„Modernizace traťového úseku Hradec Králové (mimo) - Týniště nad Orlicí (mimo)” – INFRASTRUKTURA

Vysvětlení, změny a doplnění zadávací dokumentace č. 6

SO 32-11-01

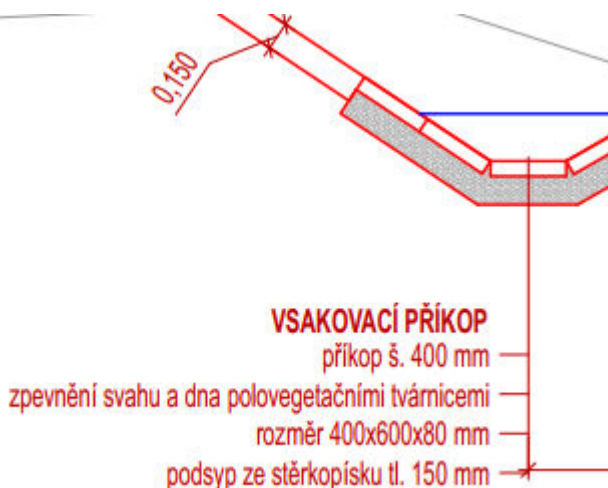
V projektové dokumentaci je uvedeno, že pod polovegetační dlažbou bude 100mm štěrkodrti, ale vzorové příčné řezy mají uvedeno 150mm.

Žádáme zadavatele o sdělení, který údaj je správný.

Správný údaj je tl. 150 mm. V přiložené opravené příloze D_2_1_1_SK320002_1_001 byl opraven.
